Presentasjon i Nesset 15. oktober 2019

Gjemnes, Sunndal og Tingvoll kommuner

Reguleringsplan Bergmesteren Raudsand

Frisiktlinje Fv666 er vist 90
m inn i Gjemnes kommune
– gir en frisiktssone

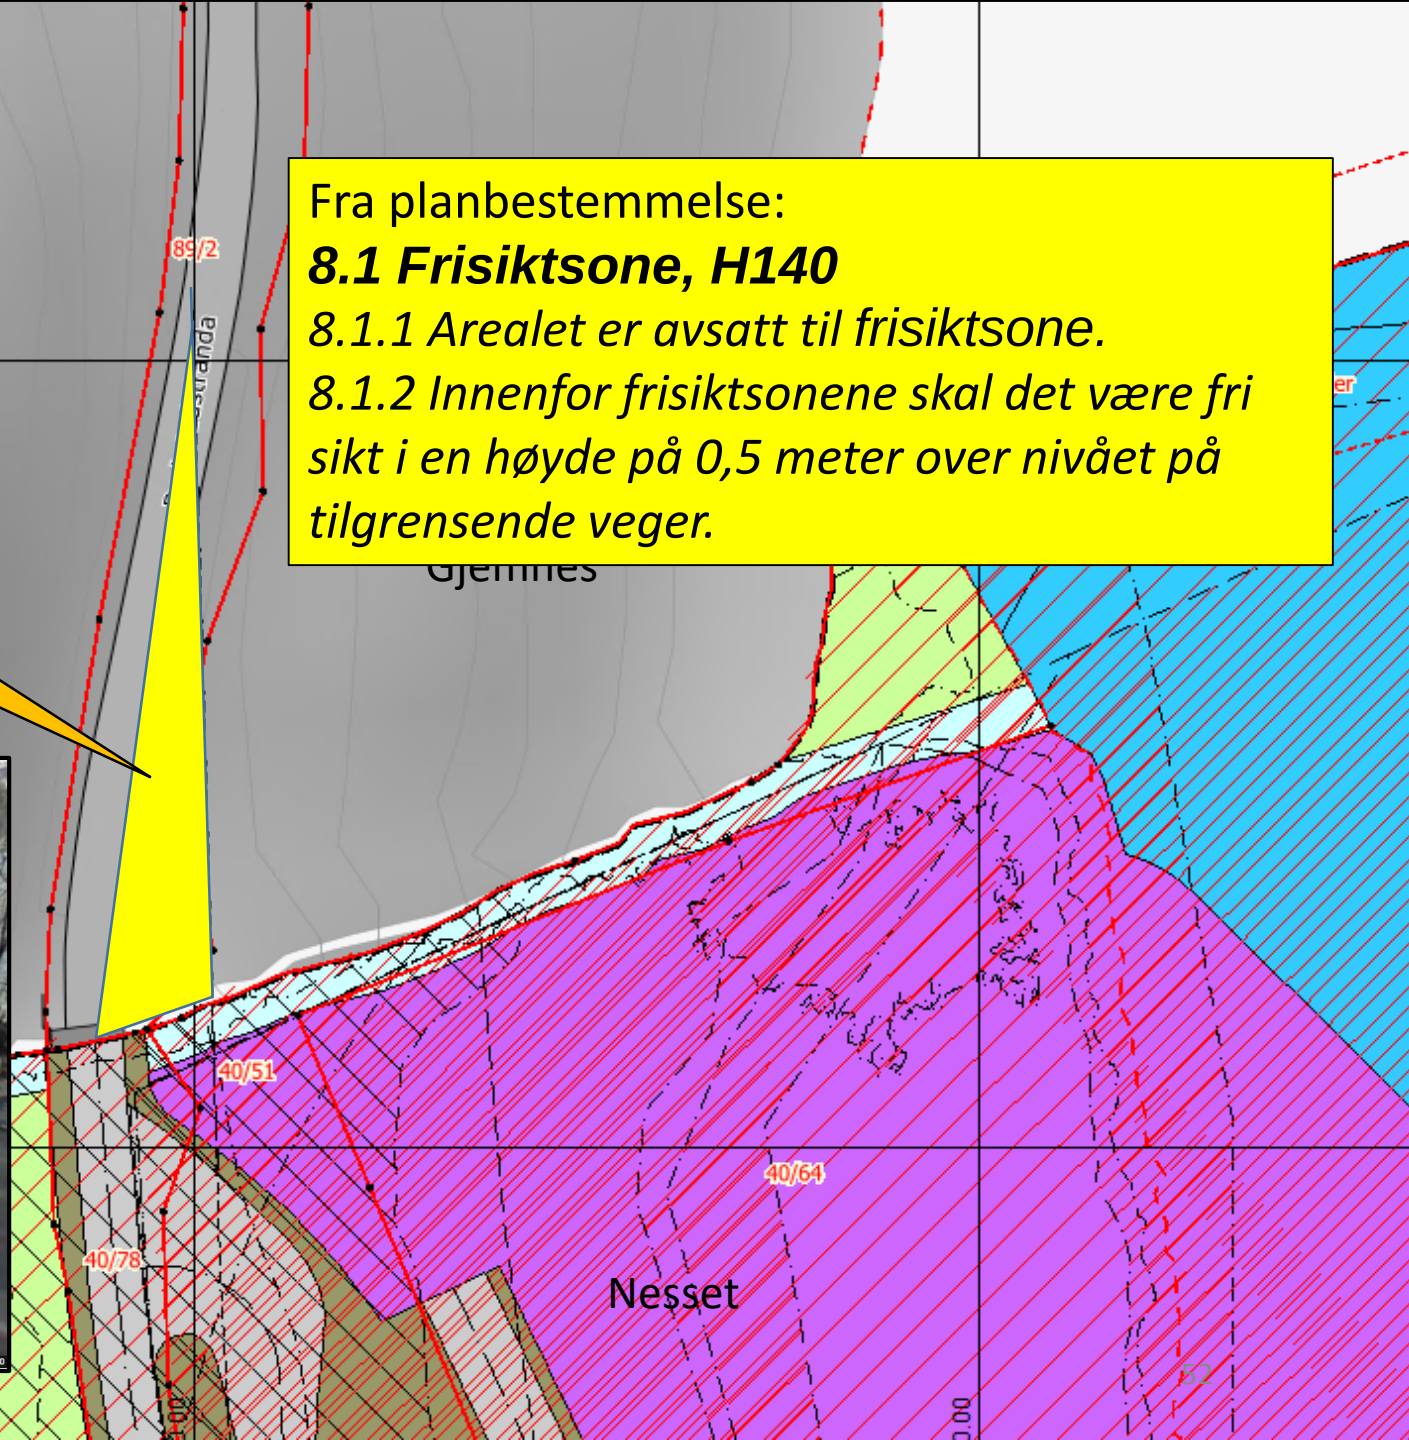
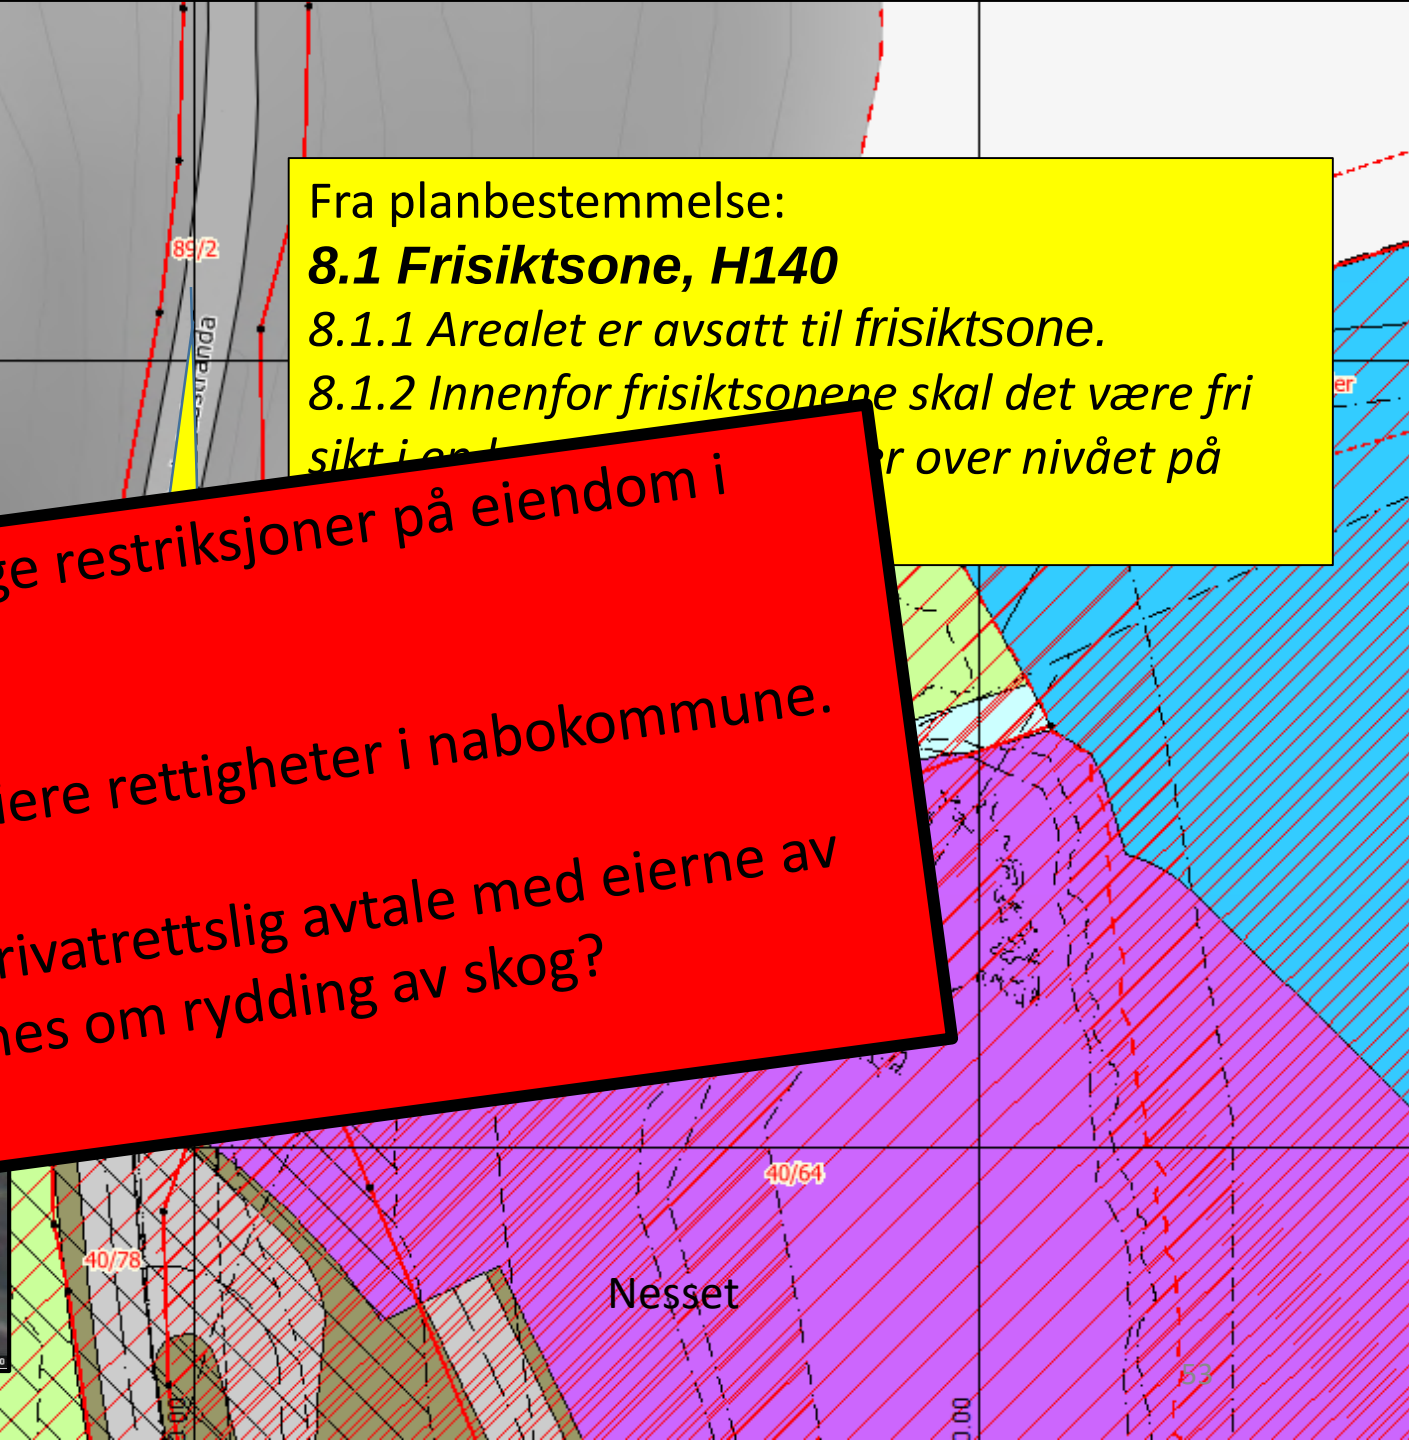
Kan Nesset kommune pålegge restriksjoner på eiendom i
Gjemnes kommune?

- Ikke hjemmel til å ekspropriere rettigheter i nabokommune.
- Foreligger det tinglyst privatrettslig avtale med eierne av
89/1 (og 89/2?) i Gjemnes om rydding av skog?

Usikker eiendomsgrense?

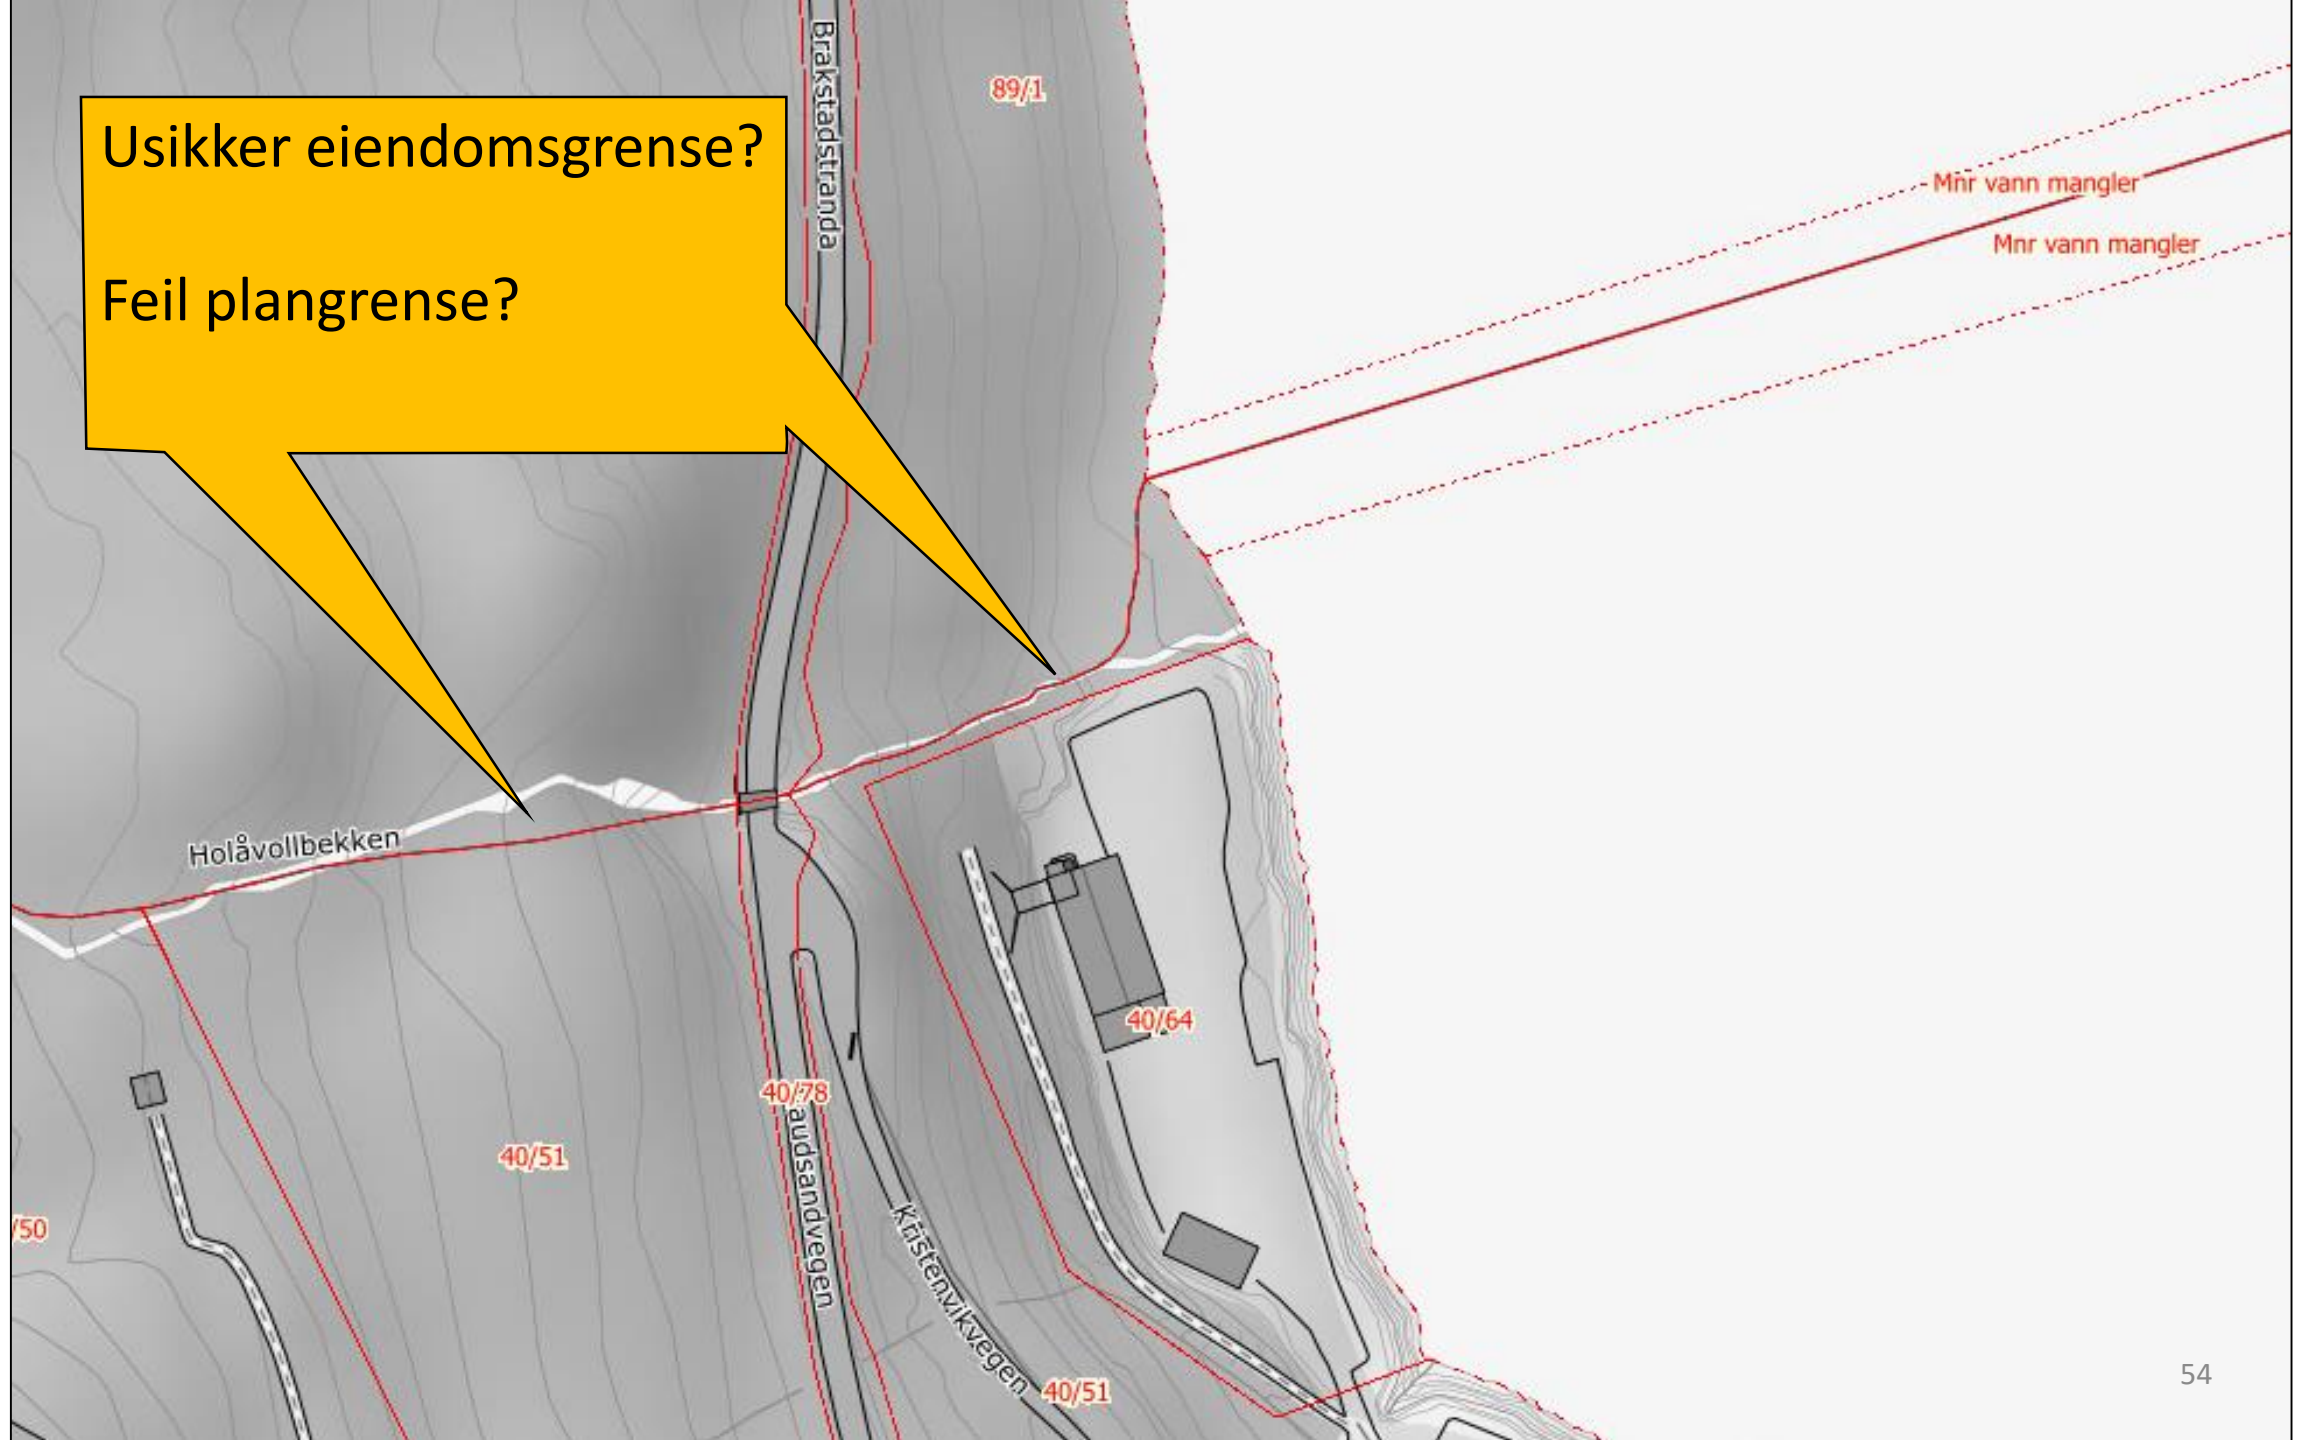
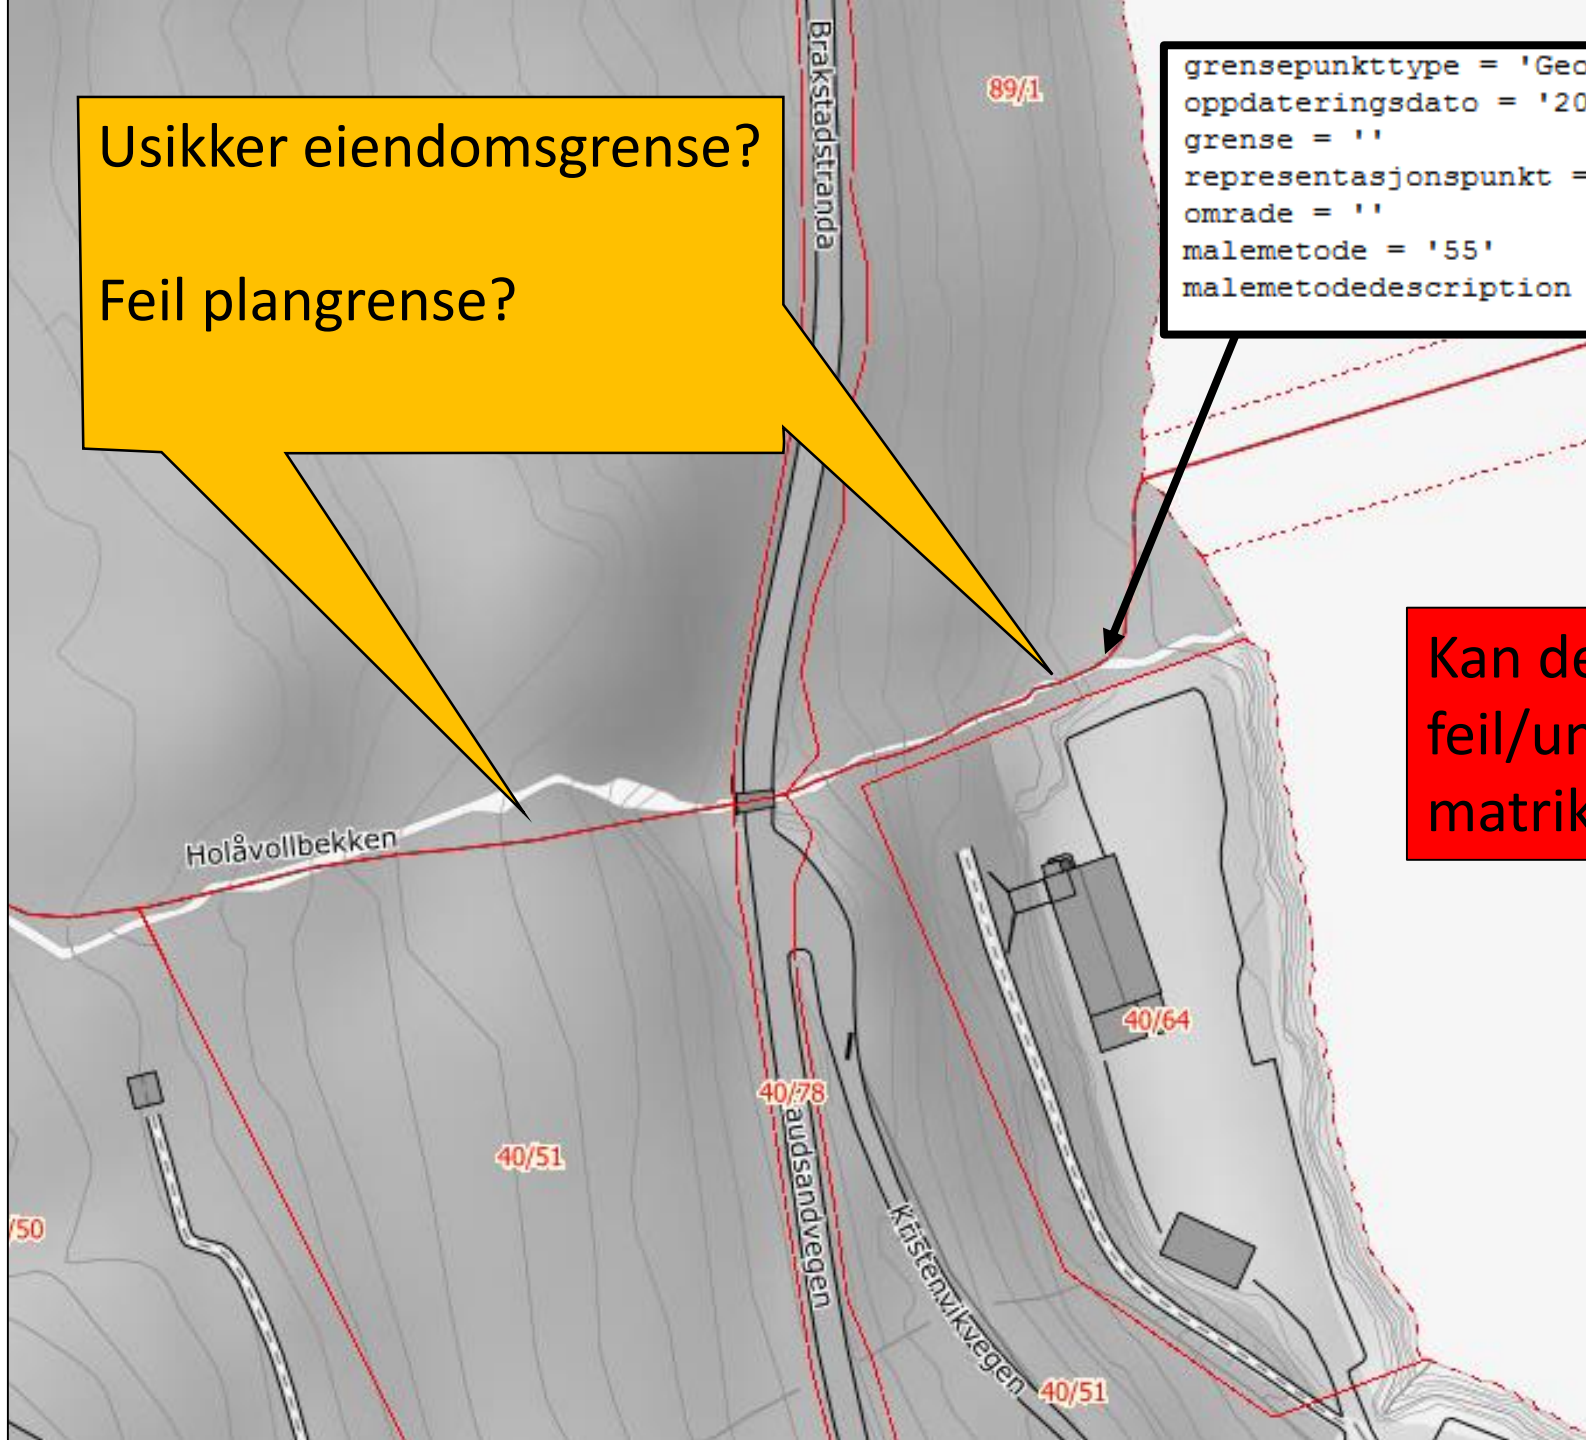
Feil plangrense?

Kan dermed være
feil/unøyaktighet i
matrikkelen

Hvis strid om eiendomsgrense må
det avgjøres av Jordskifteretten.
